# 岡山港港湾計画資料

— 軽易な変更 —

令和8年1月

岡山県

図 2 - 1 - 1 水域施設計画の規模及び配置

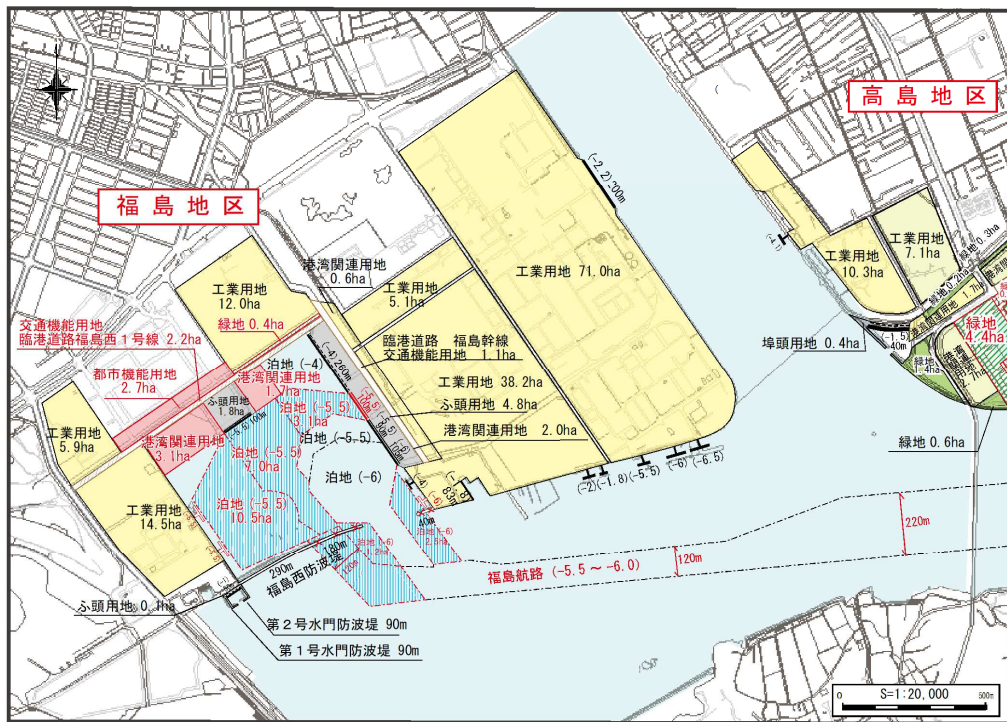
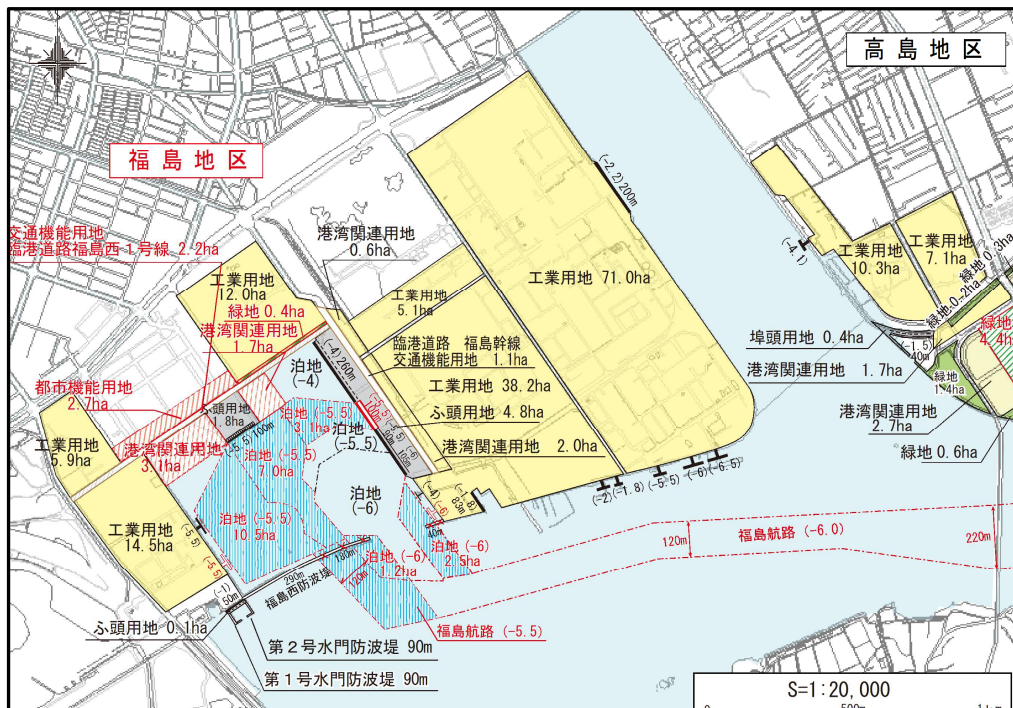
現在の福島航路の一部は埋没が生じ、船舶航行に支障をきたしているため、水域施設である航路の法線を変更し、航行船舶の安全を図る必要がある。

水域施設の規模及び配置は、表2-1-1、表2-1-2及び図2-1-1に示すとおりである。

地区名	施設	施設諸元	備考
福島地区	航路	水深5.5m 幅員120m	既定計画の変更計画
福島地区	航路	水深6m 幅員120～220m	既定計画の変更計画

図2-2-1 水域施設計画の規模及び配置

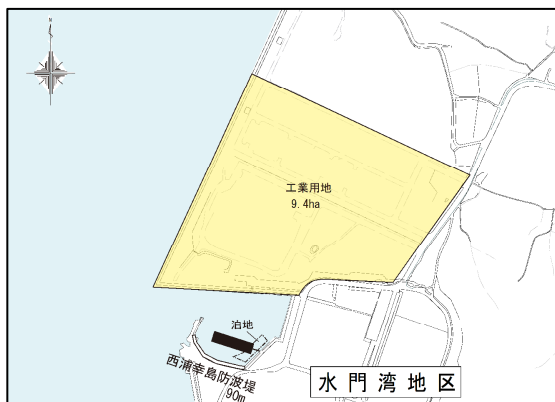
水門湾地区(旧西大寺地区)周辺には正当な権原に基づかずに係留しているプレジャーボートが点在し、放置艇の適切な収容が図られていないため、小型船だまり計画を変更し、放置艇を適切に収容するための係留施設の整備が必要である。

小型船だまりの規模及び配置は、表2-2-1及び図2-2-1のとおりである。

地区名	施設名	施設種別	規模	対象船	備考
水門湾地区 (旧西大寺地区)	正儀 小型船だまり	西浦幸島防波堤	延長 48m	漁船 5GT 未満 76 隻	既設の 変更計画
		正儀 1号防波堤	延長 20m		
		物揚場	水深 1m 延長 181m		
		小型栈橋	3 基
